浜岡原子力発電所 敷地の地質・地質構造（コメント回答） 補足説明資料

2020年7月3日

1. 広域的な引張応力場で形成される逆断層についての知見	2
2. H断層系の分布の各種調査間の対応	7
3. 反射法地震探査とボーリング調査による地質情報との対応	18
4. H断層系の活動性をH-9断層で代表させる点について	27
5. Moore et al.(2015)について	72
6. 前回の審査会合からの主な追加, 修正	85
7. 既往コメント一覧	90
8. 参考文献一覧	96

(参考) 取り違えた反射記録の対比

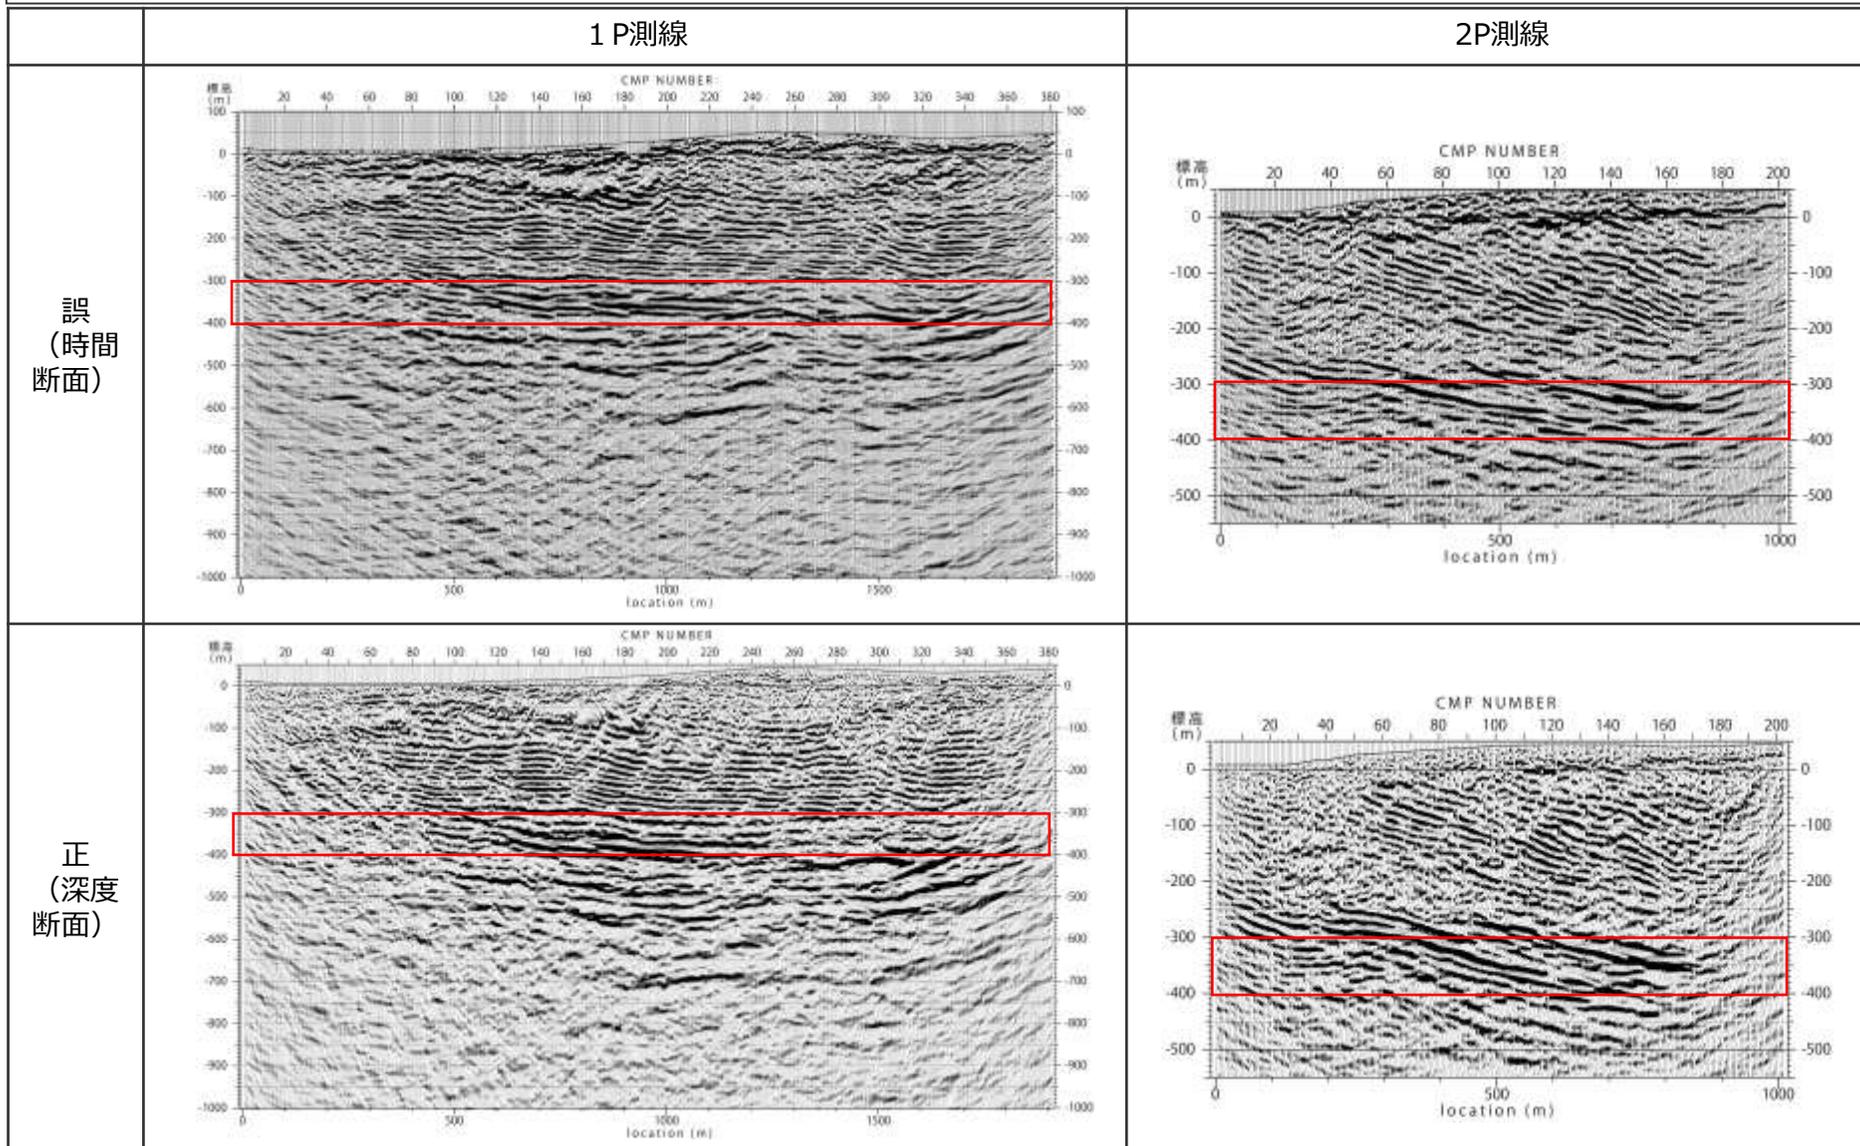
- 前回第817回審査会合において提示した反射記録のうち、深度断面として提示した1P測線及び2P測線について、深度断面と取り違えて時間断面を提示していたことが判明した。
- 今回の取り違えは、一次出力図（計算機出力）に対し、軸スケールの文字を拡大する編集を実施した際に、時間断面を深度断面と勘違いして取り違えたものであり、その図を第316回審査会合(2016.1.8)から前回第817回審査会合まで資料に提示していた。取り違えた資料の一覧を下表に示す。
- 深度断面と、誤って深度表示した時間断面との違いは小さいことから、今回の反射記録の取り違えは反射記録による評価に影響はない。取り違えによる影響確認を次ページ以降に示す。なお、他の測線については取り違えがないことを確認している。
- 今後、資料作成にあたっては、資料化されている図面類と、一次出力図（計算機出力）であることが確実な図面類との対比により、図面類の取り違えなどが生じていないことを確認する。
- なお、各反射断面について、スタック、マイグレーション時間断面、マイグレーション深度断面、速度構造断面の一次出力図（計算機出力）をデータ集1に提示する。

- H断層系の分布する浅部の反射面においては南傾斜の明瞭な不連続面が規則的に認められるものの、深部（標高-300~-400m程度、図中赤枠で表示）には比較的連続性の良い強反射面が認められるとした反射記録による評価に影響はない。

反射断面とボーリング・露頭調査によるH断層系の分布との対応(1P測線)

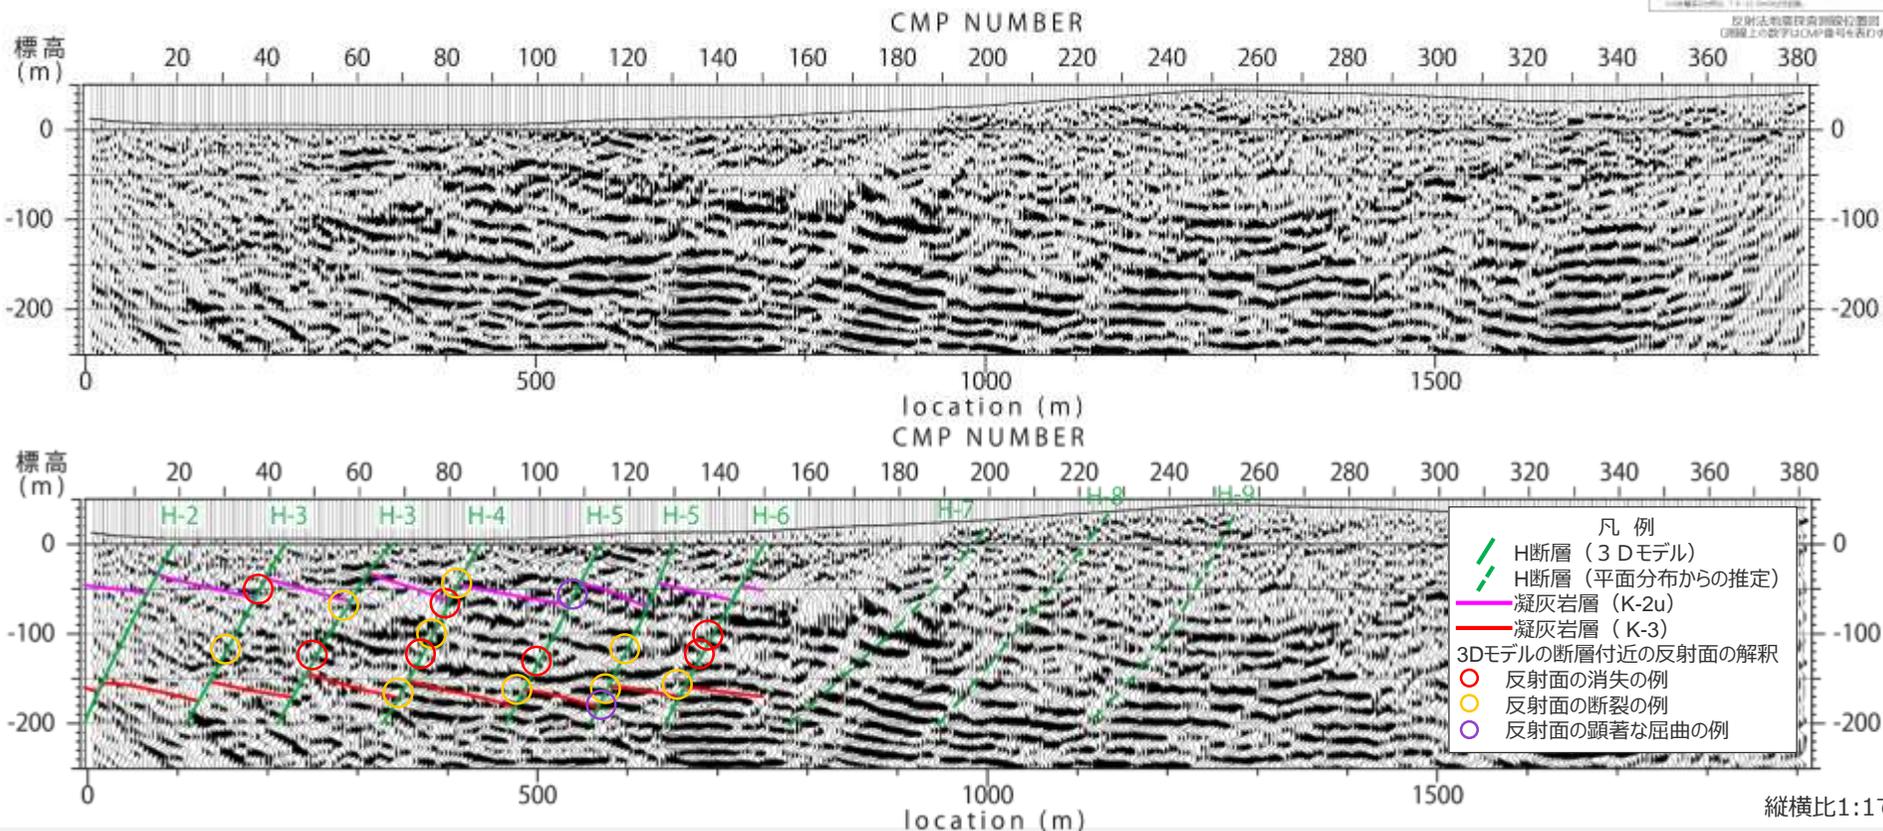
- ボーリング・露頭調査により陸域及び海域において確認されたH断層系について、反射法地震探査等との対応関係を示すこと。

- 反射法地震探査の反射断面について、ボーリング・露頭調査によるH断層系の分布との対応を検討した。
- 対比範囲は、ボーリング・露頭調査による三次元モデルを作成した標高-200m以浅を対象とした。
- 1P測線では、三次元モデル範囲外に、H-7～H-9断層の平面分布が把握されている。
- 1P測線では、三次元モデルのH断層系は南傾斜60度程度の平行な断層群として現れる。そのH断層付近の反射記録をみると、南傾斜の明瞭な不連続面（反射面の消失、断裂及び顕著な屈曲の連なり）が認められる。このような不連続面はH断層付近以外でも見られるが、それらは小断層による地層のずれや変形による可能性が考えられる。また、H断層系に挟まれた領域には、比較的整然と連続する複数の反射面が認められる。
- 三次元モデルの範囲より北側についても、同様な南傾斜の不連続面が複数認められ、それらの一部の地表への延長は、H-7～H-9断層の平面分布位置と整合的である。

反射法地震探査とボーリング調査結果（砂岩泥岩比率）の関係

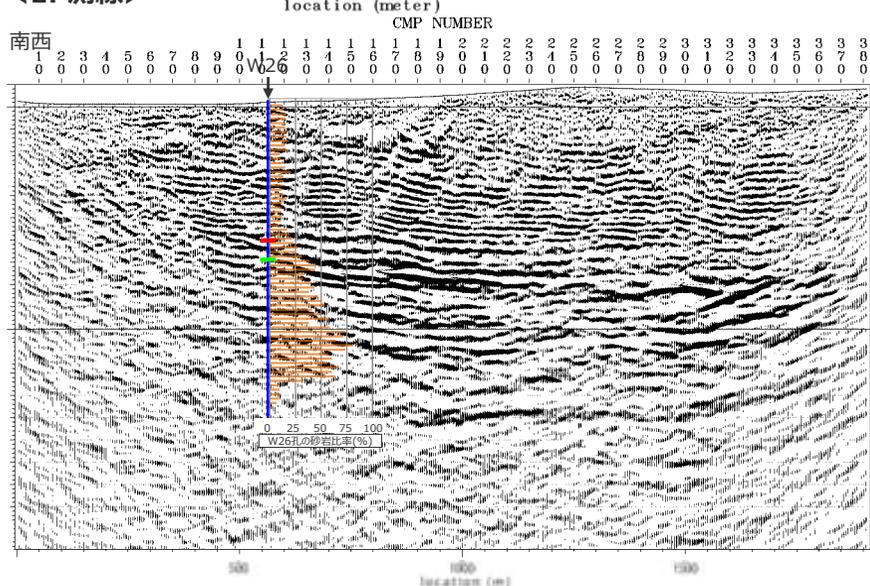
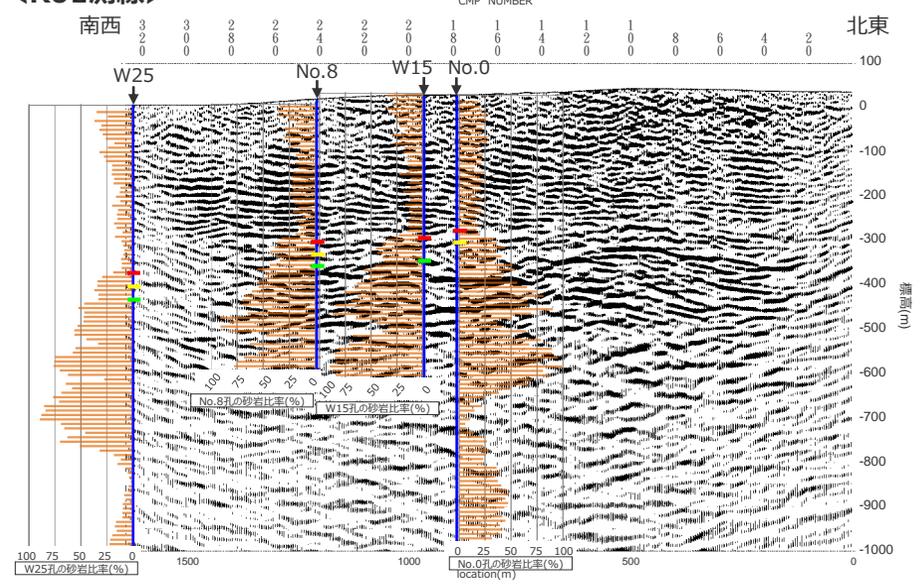
- 反射法地震探査の深部に認められる強反射面等について、ボーリング調査による地質情報との関連を示すこと。

- 敷地の相良層は物性値の異なる砂岩泥岩の互層であり、この構造が反射断面に影響しているものと考えられる。
- 砂岩泥岩互層は、向斜軸に近いR01測線沿いのボーリング孔では、標高-300m付近までは砂岩比率※が10～30%程度の砂岩泥岩互層、それ以深、標高-700m付近にかけて砂岩比率が50%を超え、それ以深では再び砂岩比率が10～30%程度となる。
- 砂岩比率は向斜の影響を反映した深度分布を示す。
- 反射断面に認められる強反射面は、砂岩比率の高い相良層に対応し、砂岩比率のばらつきが大きくなる箇所との関連があるように見える。
